品番	TMGG40EWZ	品名	壁付サーモスタット混合水栓	2 / 3
----	-----------	----	---------------	-------

金具補修品互換性情報

件名 シャワー部の形状変更に伴う、フィルター、Oリングの変更

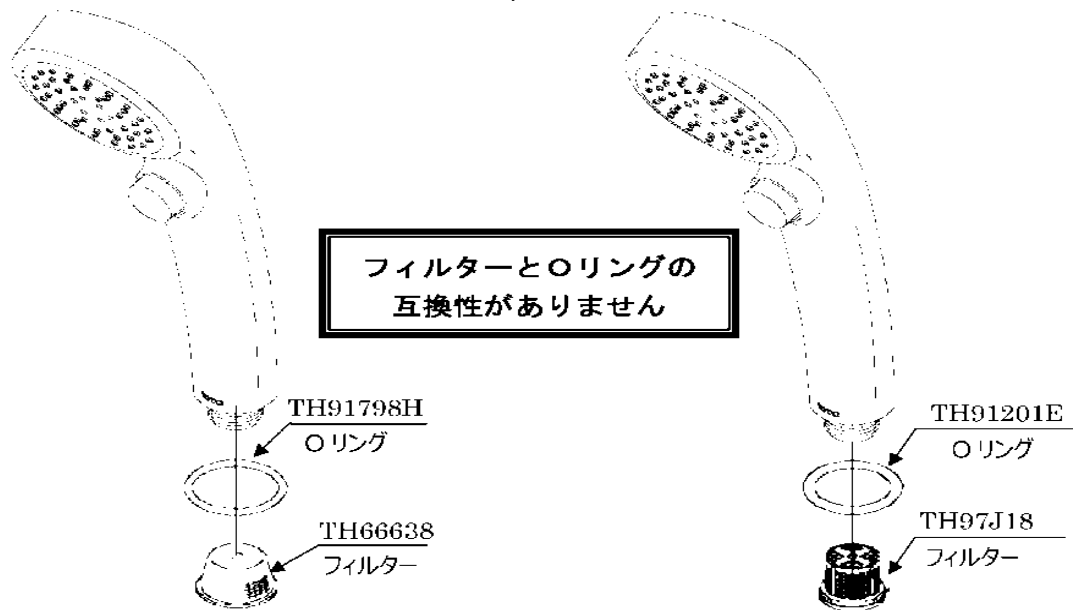
前期・後期型製品識別方法

切替時期 2018 年 10 月頃

補修品選定

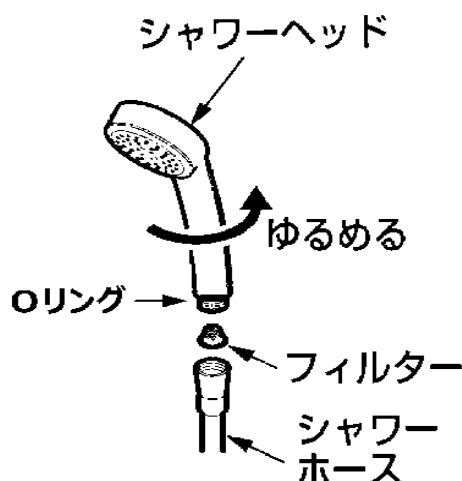
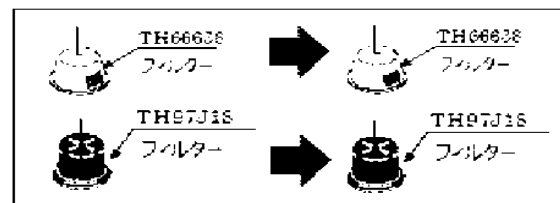
①フィルターを交換する際は、フィルターの形状を確認し
下図のように同じ形状のフィルターをご注文ください。

②Oリングを交換する際は、下図のようにフィルターの形状を
確認してOリングをご注文ください。
